Progetto per la realizzazione di impianto eolico denominato "Poggio alle Pancole" Comune di Lajatico (PI).  
Codice della procedura 7874 data di avvio 4-1-2022.

**Progetto per la realizzazione di un impianto eolico, denominato "Poggio alle Pancole", costituito da n. 7 aerogeneratori, per una potenza complessiva pari a 42 MW, e delle rispettive opere di connessione alla RTN, da realizzarsi nel Comune di Lajatico (PI). Cod procedura 7874**

**OSSERVAZIONI – ALLEGATO 3**

### **IMPORTANZA STORICO CULTURALEE PAESAGGISTICA DELLE VISTE DALLA ROCCA DI PIETRACASSIA**

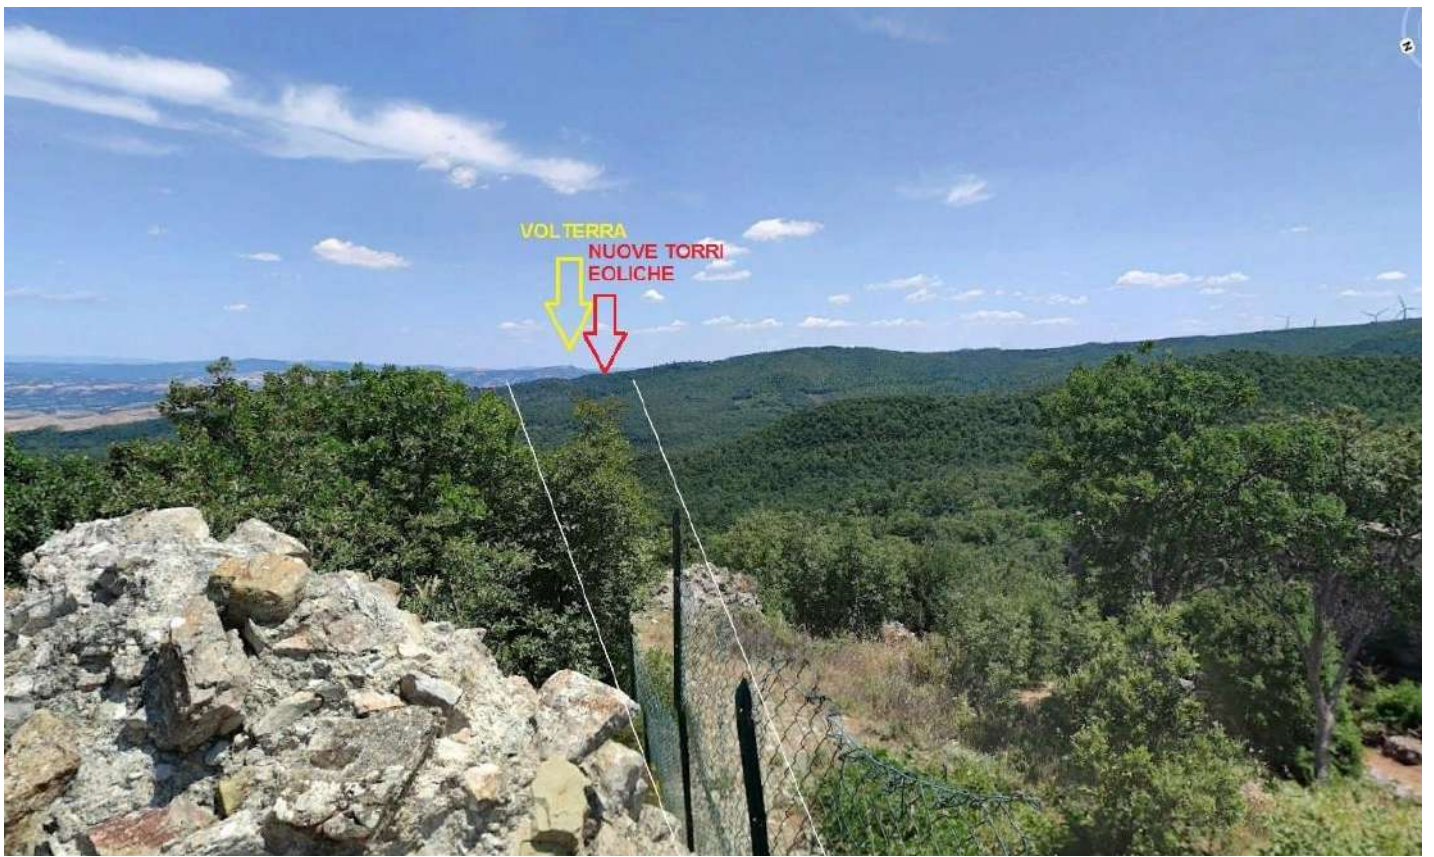
La zona ha oggi un grande valore paesaggistico per la presenza di grandi boschi collinari, altrove non più presenti in Toscana. Dalla Rocca è possibile ancora oggi come mille anni fa traguardare senza ostacoli frapposti le 3 V (Volterra, Verruca, Volterraio) poste ad angoli di circa 120 gradi tra di loro rispetto al centro della Rocca.

Esistono già alcuni parchi eolici in zona visibili dalla Rocca, il più vicino a sud-est a circa 4 chilometri, un altro a ovest a circa 6 km, ma per fortuna essi non impattano sulle direttrici principali di cui sopra.

Il progetto del nuovo parco eolico invece è posto proprio lungo la direttrice Rocca di Pietracassia – Volterra, e le prime torri eoliche sono site ad una distanza molto ridotta dalla Rocca (meno di 2 chilometri). La realizzazione del Parco potrebbe perciò distruggere per sempre la più importante direttrice visiva storica che ancora possiamo apprezzare, con grave, insipiente e irreparabile danno al paesaggio, alla storia e alla cultura del territorio.

*Vista dalla Rocca di Pietracassia verso Volterra – il nuovo parco eolico andrebbe ad impattare proprio sulla direttrice, e posto a meno di 2 chilometri, impedirebbe la vista di Volterra dalla Rocca; il parco eolico esistente, visibile sulla destra, è posto tra 4 e 6 chilometri, ed è èarzialemente nascosto da un colle più alto.*

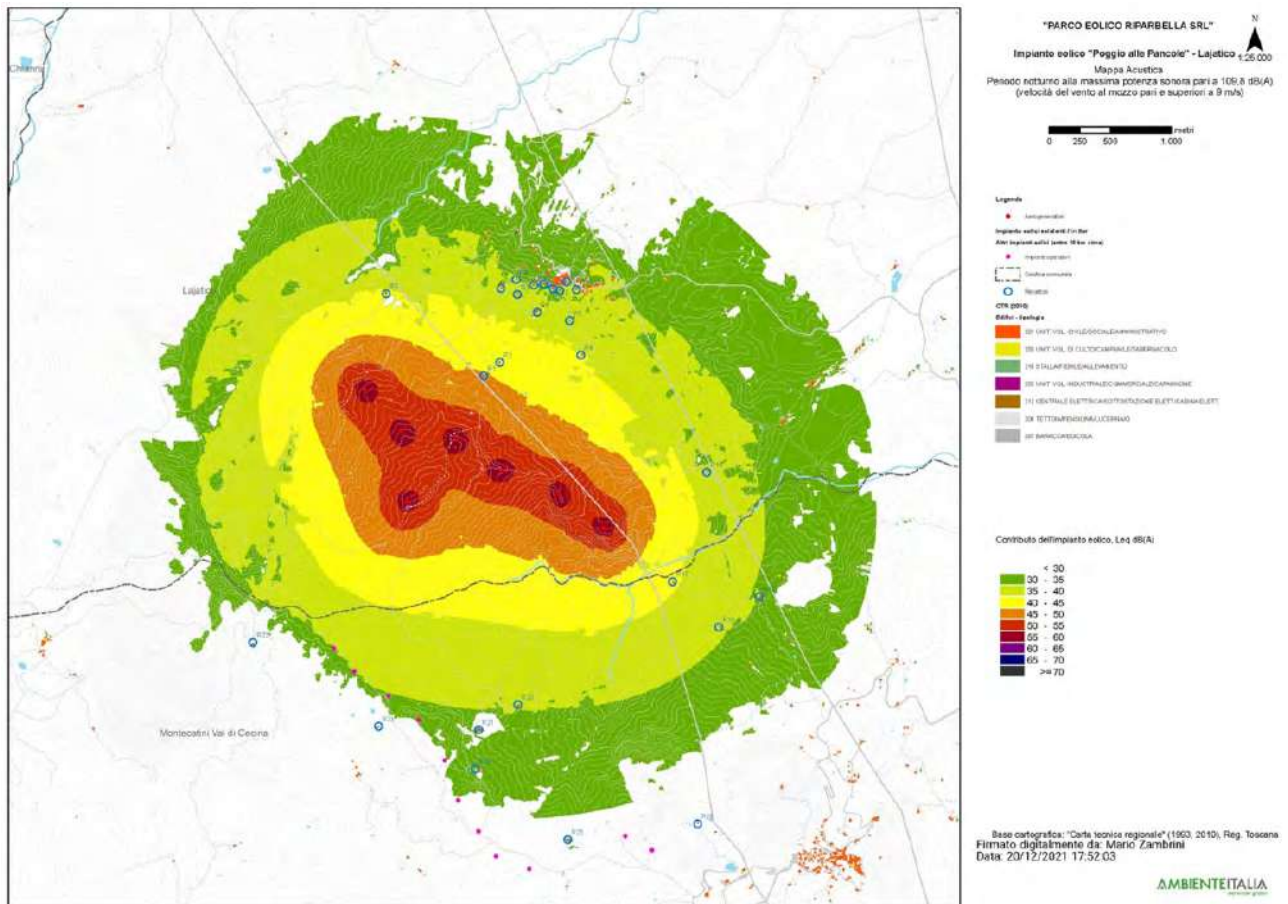
3. Nella valutazione del criterio differenziale a finestre chiuse si fa riferimento a un modello di facciata del fabbricato assolutamente non verosimile: il potere fonoisolante di un vetro 3 mm viene dichiarato 30 dB. Il potere fonoisolante di un vetro 3 mm, basta fare una veloce ricerca in letteratura, non supera i 25 dB e se ragioniamo di infisso nel suo complesso non siamo sopra i 20 dB. L'assunto della stanza 4 metri per 4 metri e volume 43 mc non è assolutamente cautelativo perché le camerette abitabili hanno superfici di calpestio inferiori ai 10 mq e volumi inferiori ai 30 mc. In ogni caso è pieno di stanze con superficie di calpestio inferiore ai 16 mq, basta una qualsiasi camera matrimoniale. La stima dell'indice dell'isolamento di facciata è quindi del tutto sovrastimata, quindi errata e porta a dichiarare che il livello di rumore ambientale a finestre chiuse è inferiore al limite di applicabilità sia di giorno che di notte. Ciò non è corretto e, in situazioni di bassa rumorosità residua come stimata/misurata dai tecnici, quando il differenziale si applica, SI SUPERA. Risulta evidente che senza l'assunto della valutazione errato dell'isolamento di facciata il criterio differenziale a finestre chiuse risulta superato.

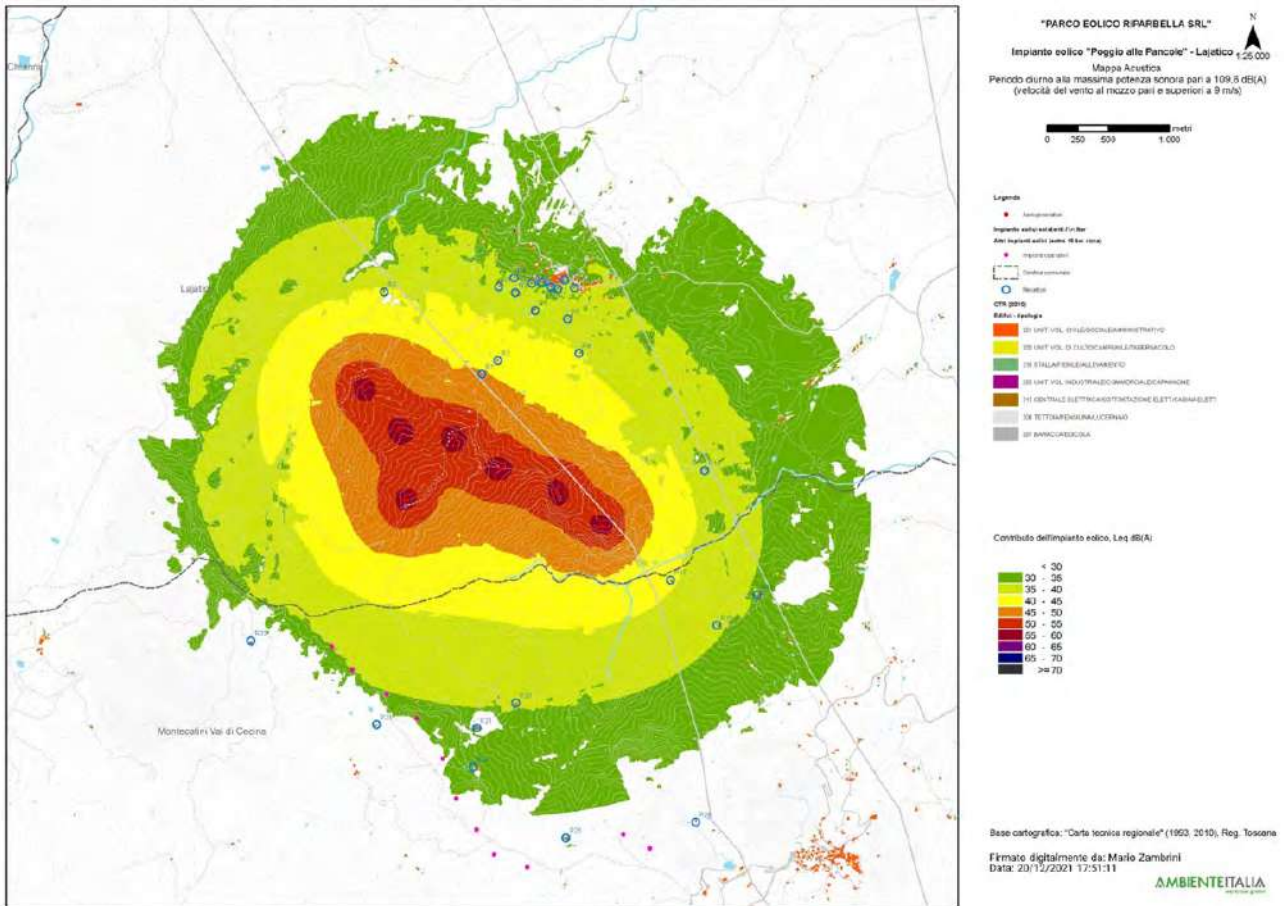
4. L'osservazione ancora più cogente riguarda l'assunto dell'abbattimento di una parete a finestre aperte pari a 10 dB. 10 dB di abbattimento, prova qualsiasi misura che si possa fare in qualsiasi situazione, può andare bene in caso di parete molto grande, di importante  $R_w$  e con finestra piccola, inferiore al 5% della superficie finestrata. Già una stanza normalissima di una cameretta con finestra 1,2x1,4, mediante misura a 1 m dalla facciata in esterno e una all'interno con fonometro a 1 m dalla finestra aperta e oltre 1 m dalle altre superfici riflettenti microfoni a 1,5 m di altezza non presenta abbattimento del rumore superiore a 6 dB, a meno di non avere all'interno un ambiente sovraccarico di arredi solo fonoassorbenti in una condizione assolutamente non realistica. Se poi ci spostiamo a una camera con una banale porta finestra da 1,2mx2,4m si perde un ulteriore dB di abbattimento e in situazioni, che esistono tranquillamente, di infissi ampi (tipo 1,8x2,4 o 2x2,4 o anche oltre) si arriva a situazioni in cui l'unico abbattimento che offre la parete è la riduzione di 3 dB dati dai coefficienti di riflessione di facciata. Coefficiente di riflessione di facciata che, oltretutto, qui non risulta valutato.

Se ne deduce che ipotizzando un abbattimento delle pareti inferiore a quello della valutazione e conforme alle stime riportate il criterio differenziale a finestre aperte si applica e SI SUPERA, sempre con riferimento ai bassi livelli di rumorosità registrati e che sono caratteristici della zona.

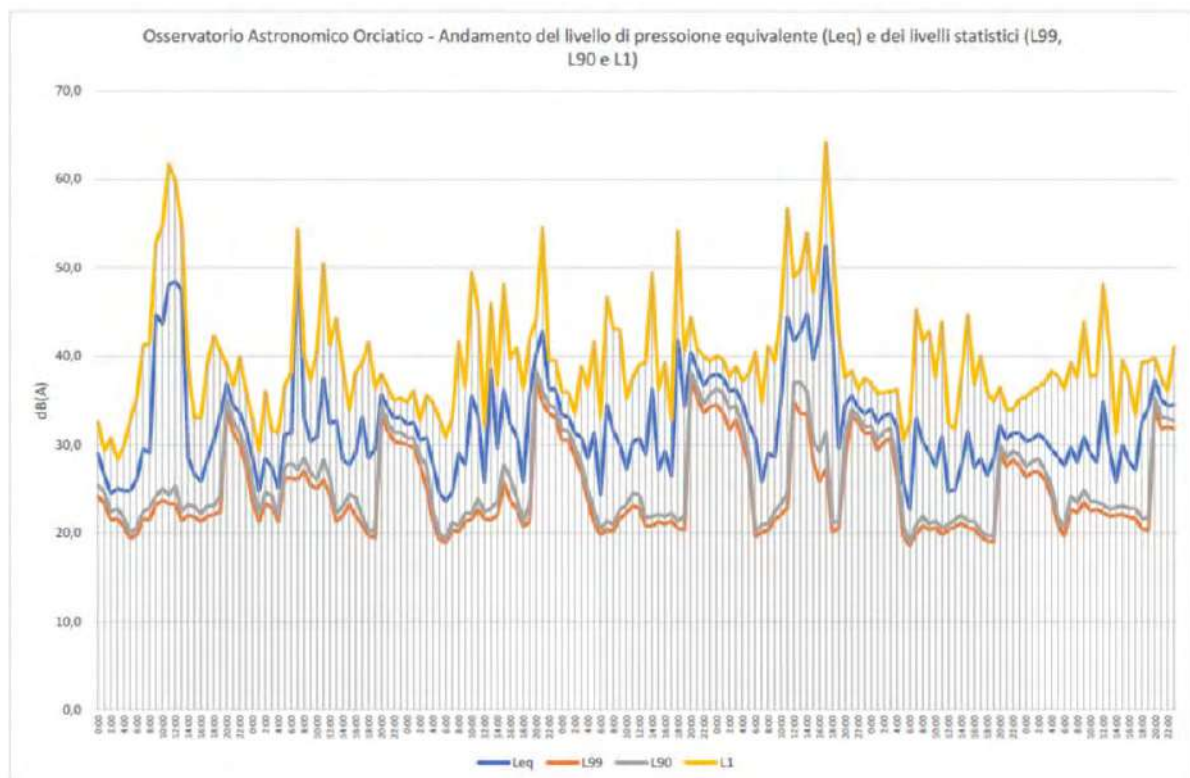
pagina 28 che in corrispondenza di livelli di pressione equivalente Leq intorno ai 45 dB(A), i livelli

di pressione istantanea L1 si aggirano intorno ai 63 e 65 dB(A) o comunque superiori a 50 dB(A) e questo per periodi di 4 e 9 ore, quindi per buona parte della giornata.
